**Réponses du Transporteur
à la demande de renseignements numéro 2
de l'Association québécoise des consommateurs
industriels d'électricité
(« AQCIE »)**

DEMANDE DE RENSEIGNEMENTS NUMERO 2 DE L'AQCIE AU TRANSPORTEUR**HQT - DEMANDE D'AUTORISATION DU BUDGET DES INVESTISSEMENTS 2021
POUR LES PROJETS DU TRANSPORTEUR DONT LE COÛT INDIVIDUEL EST
INFÉRIEUR À 65 MILLIONS DE DOLLARS**

Figure 21 - Évolution des investissements comparés des scénarios 1, 3 et 4

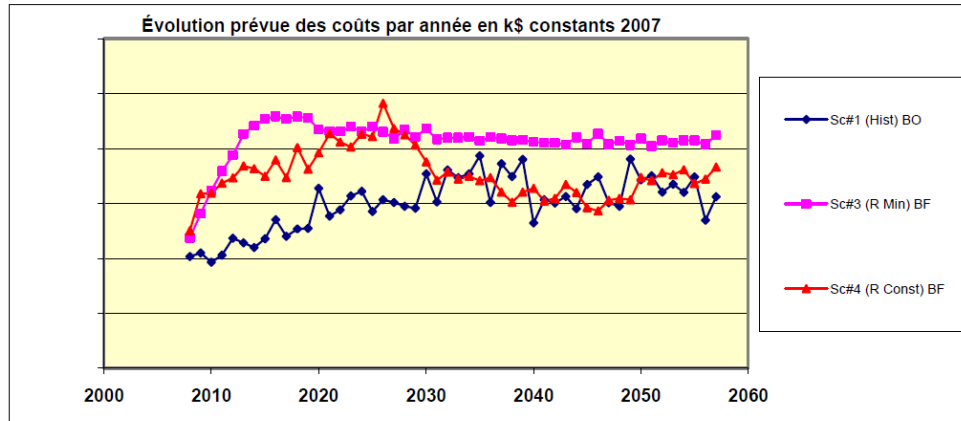
Analyse du scénario 4
 Le strict maintien du niveau de risque au taux actuel de risque (figure 20) s'avère très onéreux (figure 21), particulièrement pour les prochaines années, à cause de la vague d'équipements vieillissants à laquelle il faut faire face.

7.1 Veuillez fournir la référence qui précise que la limite d'augmentation des ressources de 5% est *en lien avec la capacité de réalisation et non avec une limitation en valeur d'investissement*.

1 **La référence précisant que la limite d'augmentation des ressources de 5 % est en**
2 **lien avec la capacité de réalisation et non avec une limitation en valeur**
3 **d'investissement est la suivante : R-3670-2008, B-0001, HQT-2, Document 1, p. 75 et**
4 **87.**

Figure 3
 Évolution des taux de risque
 Équipements d'appareillage électrique

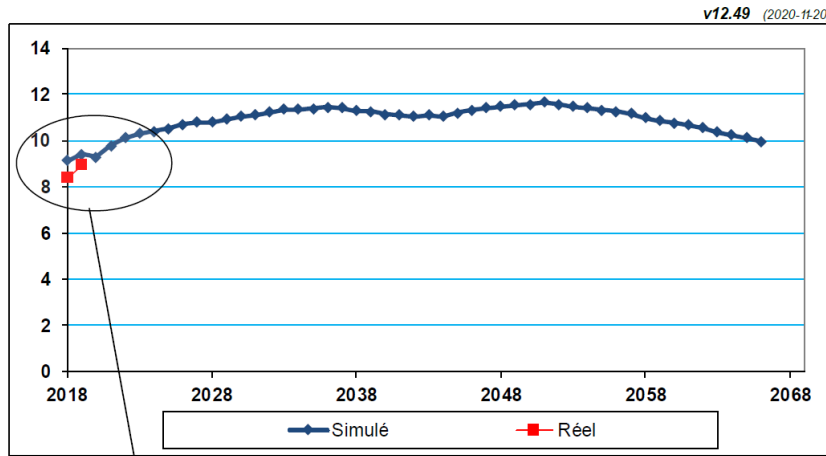
La référence (iii) présente la figure suivante qui montre l'évolution des taux de risque pour les équipements d'appareillage électrique

7.2 Veuillez fournir une figure montrant l'évolution des taux de risque pour les équipements d'appareillage électriques en limitant l'augmentation des investissements à 5% pour les équipements du scénario 4.

5 **Le Transporteur indique que la demande réfère à des données non disponibles et à**
6 **des résultats de simulations qu'il ne possède pas. Le Transporteur n'a pas à**
7 **élaborer des documents pour le seul bénéfice de l'intervenante.**
